RITNINGSBILAGA KV. EKOLLONET
SITUATIONSPLAN
UNDERLAG MED FÖRTYDLIGANDEN

RITNINGSBILAGA KV. EKOLLONET
KÄLLARPLAN
UNDERLAG MED FÖRTYDLIGANDEN

REV.	DATA	REV. ART.	
Ritn. Nr.			
Kv. Ekollonet, Lidingö			
Grundplan & Källarplan			
Kv. w. & Avlopp. drag			
Uppl. Väsby, den 5-2-1968.			
Uno Flinck Rörledn. A3 Uppl. Väsby 0700/37155			
St. skholskontoret tel. 08/09 4575, 8745 30

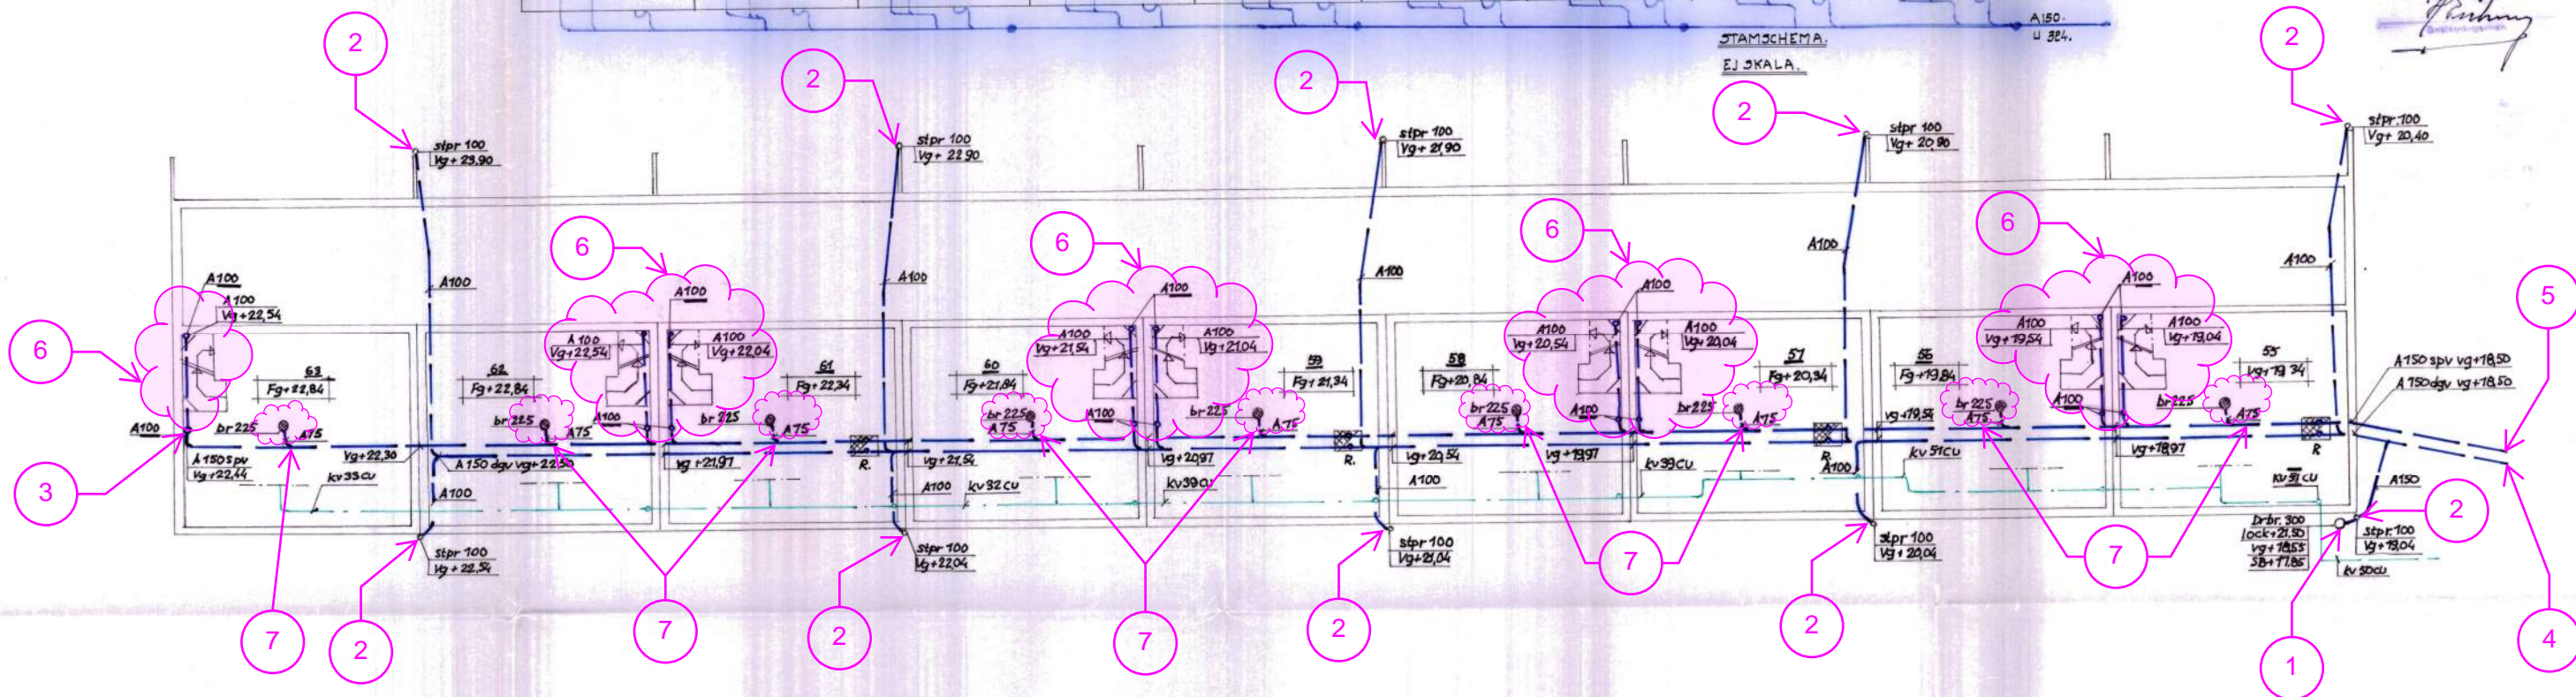
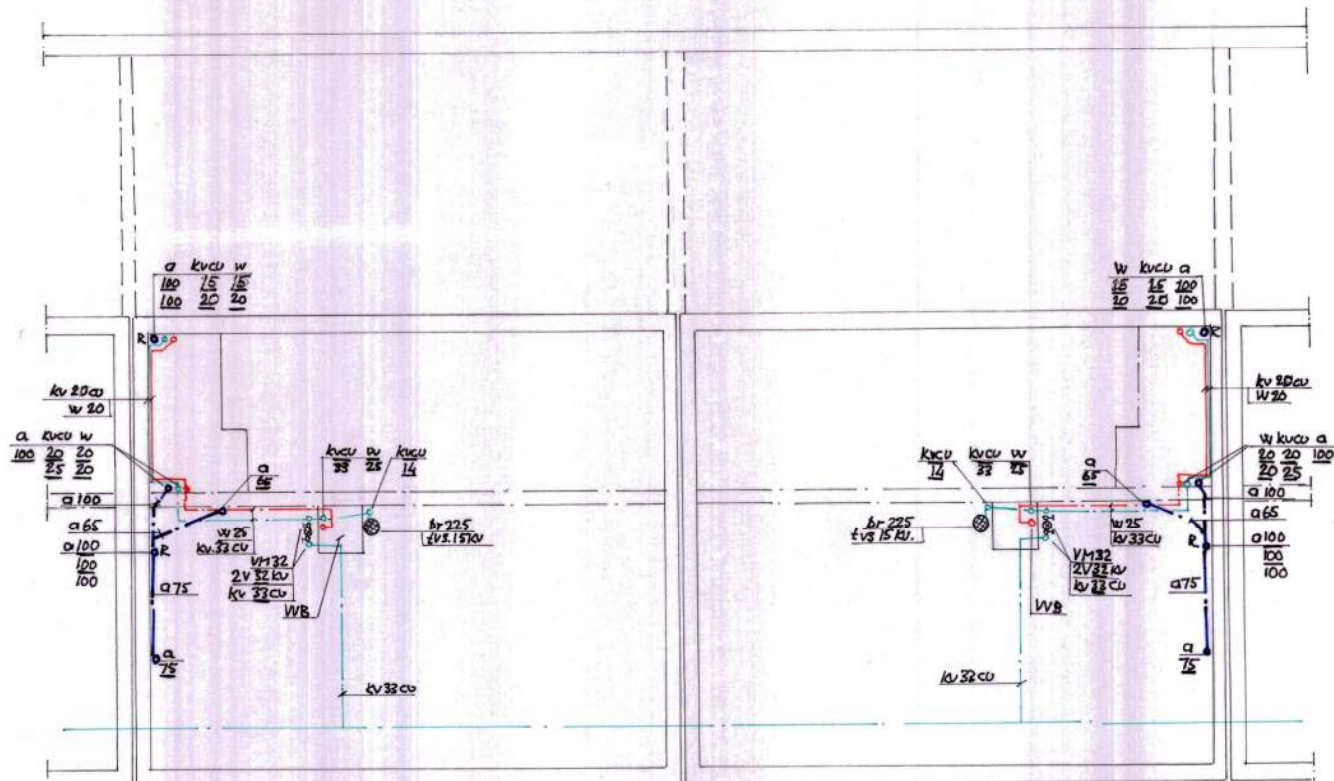
- 1 Ledning mellan DRBR300 och grenrör vid stuprörsanslutning. Den ska ej åtgärdas.
- 2 Stuprörsanslutning, där dagvattenledning relinas från.
- 3 Spillvattenledning relinas hit.
- 4 Dagvattenledning relinas hit och vidare till kommunens ledningsnät, vg se situationsplan.
- 5 Spillvattenledning relinas hit och vidare till kommunens ledningsnät, vg se situationsplan.
- 6 Spillvattensystem inom markerat område åtgärdas inte.
- 7 Spillvattenledning från brunn åtgärdas inte
